**Avis délibéré de l’Autorité environnementale
sur le Canal Seine-Nord Europe
(59-60-62-80)**

n°Ae : 2019-61

Avis délibéré n° 2019-61 adopté lors de la séance du 18 décembre 2019

Figure 8 : Synthèse des émissions cumulées des émissions de CO₂ présentée par le dossier.

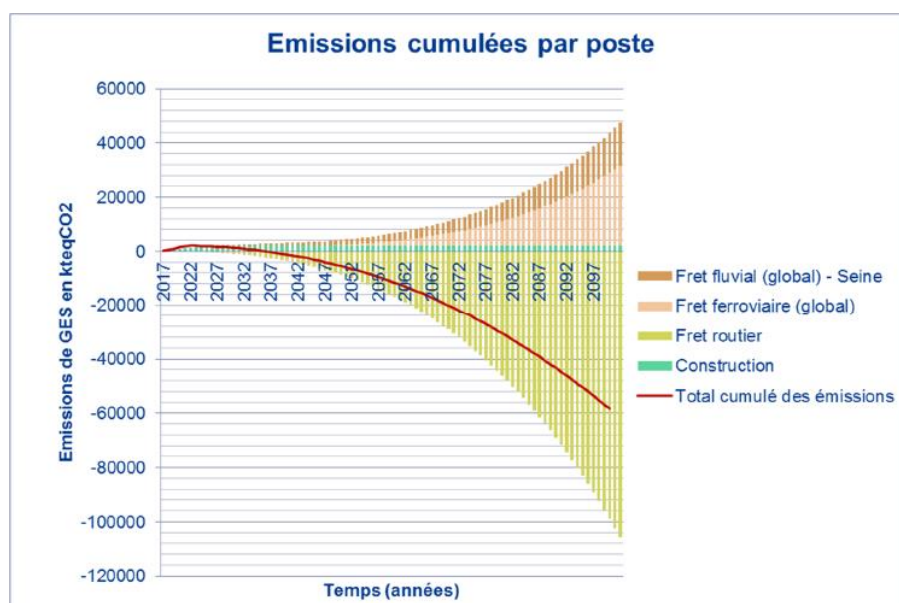
L'évaluation est effectuée sur une très longue période, allant jusqu'en 2100. Le niveau des incertitudes sur les calculs est tel qu'il questionne l'ordre de grandeur même des résultats présentés, la seconde partie du siècle devant se dérouler dans un pays ayant atteint la neutralité carbone, intégrant les émissions du secteur des transports, ce qui devrait donc conduire à s'interroger sur la trajectoire d'ici à 2050, puis aux émissions au-delà de 2050⁴⁵.

En toute logique, il faudrait donc reprendre complètement le scénario de référence et démontrer comment cette infrastructure contribuera au respect de la trajectoire retenue par la stratégie nationale bas carbone, au besoin par l'analyse de plusieurs scénarios alternatifs intégrant l'atteinte plus ou moins rapide de la neutralité carbone.

L'Ae recommande de corriger l'évaluation des émissions de CO₂, en intégrant dans le scénario de référence les progrès techniques sur les bateaux, en revoyant les projections d'émissions d'ici à et au-delà de 2050 et de démontrer comment le CSNE contribuera au respect de la trajectoire retenue par la stratégie nationale bas carbone.

Figure 7 : Intégration du bief 1 du CSNE dans le réseau hydrographique de la vallée de l'Oise
Modification des cours d'eau et canaux (source : dossier)

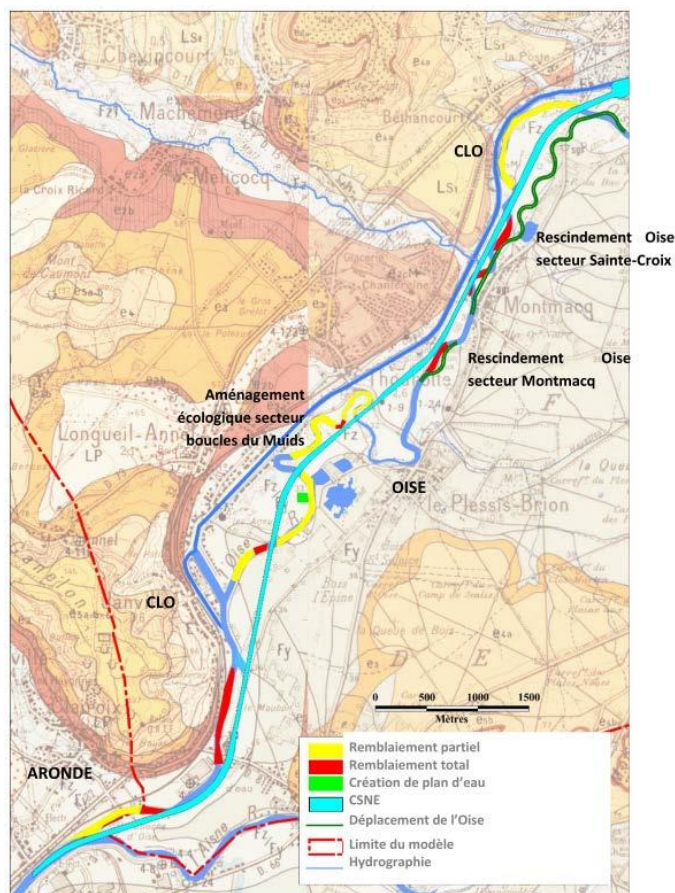
Ainsi, l'équivalence des fonctionnalités hydromorphologiques ne peut *a priori* être considérée comme acquise, du fait des modifications apportées à la dynamique naturelle des milieux et du temps qui leur sera nécessaire pour la reconstituer. Ce niveau d'incertitude est à prendre en compte au-delà du seul suivi de la recolonisation des substrats remaniés, et devrait conduire à prévoir des mesures compensatoires sur base d'un impact résiduel majoré.
